Avis délibéré de l’Autorité environnementale sur la déviation Saint-Hostien - Le Pertuis RN88 (43) - 3^e avis

n°Ae : 2024-82

Avis délibéré n° 2024-82 adopté lors de la séance du 26 septembre 2024

Figure 2 : répartition territoriale en faveur du milieu « haies » (source : dossier)

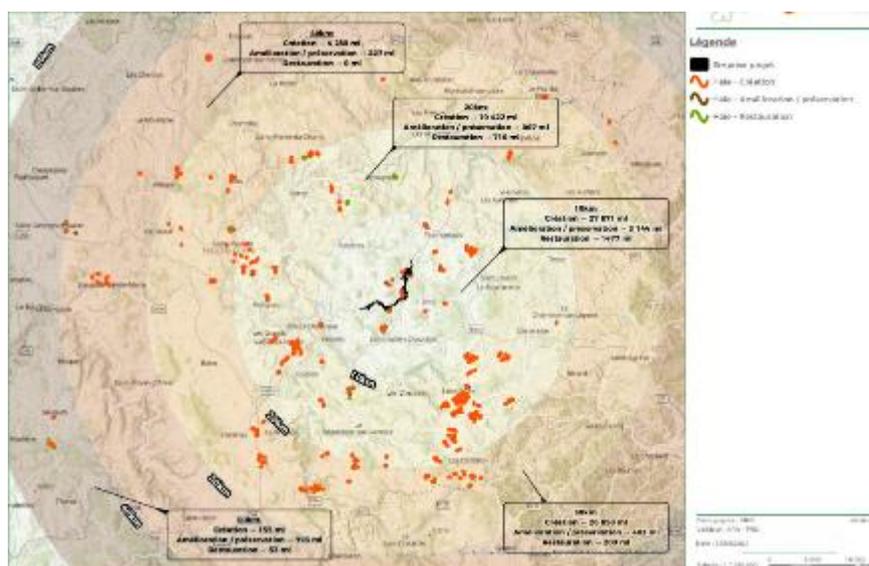
Une grande partie de la compensation en haies est située le long du nouvel objet routier qui sera en quasi-totalité encadré de haies et de murets, la propriété foncière de ces délaissés routiers déjà acquise les rendant disponibles pour y réaliser des mesures de compensation. Or, la fonctionnalité de tels milieux paraît moindre que celle de sites éloignés d'un contexte routier du fait du dérangement des espèces, consécutif au bruit induit par le trafic routier et du fait que le tracé de ces mesures de compensation est uniquement guidé par le tracé technique de la route sans tenir compte de la recherche d'une plus grande pertinence des mesures au regard des milieux naturels.

Si la mesure est louable, elle ne peut valoir de la même manière qu'une mesure dans un contexte non routier. Ce point aurait pu être détaillé dans la « note d'équivalence écologique par milieu » figurant dans la nouvelle annexe de l'évaluation environnementale, mais elle ne traite que des haies hors contexte des délaissés du nouvel ouvrage routier. Elle devra être complétée en ce sens. Interrogé, le maître d'ouvrage a indiqué que les compensations mises en place pour les haies seraient supérieures aux besoins. Ceci n'exonère pourtant pas le maître d'ouvrage de démontrer,

une fois la bonne prise en compte de la fonctionnalité des haies longitudinales à l'ouvrage routier, que les compensations qui seront mises en œuvre couvrent les besoins.

L'Ae recommande de démontrer la suffisance des compensations des haies et murets hors contexte routier, sachant que leur fonctionnalité écologique est moindre le long de la route.

Figure 3 : « zones humides de la zone d'emprise » (source : dossier)

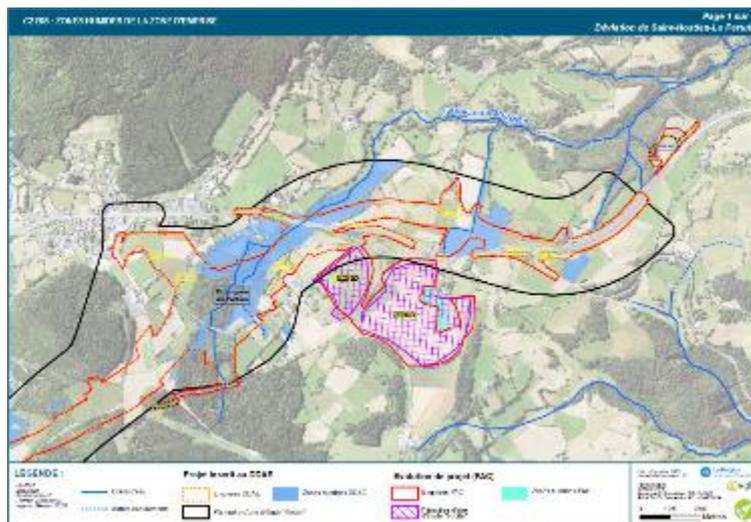
L'analyse des incidences sur les zones humides n'a pas fait l'objet de modifications ni de compléments dans le cadre de la deuxième actualisation de l'évaluation environnementale. Pourtant, le tableau de synthèse « surfaces compensatoires nécessaires par grand type d'habitat » (mise à jour

2023 sans précision sur le mois) mentionne une surface supplémentaire de « prairies humides bocagères » de 0,6 ha.

Les cartes mentionnées ci-dessus montrent des zones (non identifiées, mais assurément les ZME) situées en dehors des zones humides. Comme leur délimitation est imprécise (Cf. 2.1), leur évitement devra être mieux vérifié : les zones humides pourraient être plus étendues, ce qui nécessite d'envisager leur évitement avec prudence, et d'analyser leur lien fonctionnel avec leur bassin versant, notamment en ce qui concerne leur alimentation. C'est notamment le cas de la ZME 1.0 dont la presque totalité du pourtour sera remblayée, sans que son alimentation ni sa vidange n'aient été examinées dans le dossier actualisé une deuxième fois.

L'Ae recommande de compléter l'analyse des incidences sur les zones humides prenant en compte les fonctionnalités perdues des zones affectées et une meilleure justification de leur étendue, de
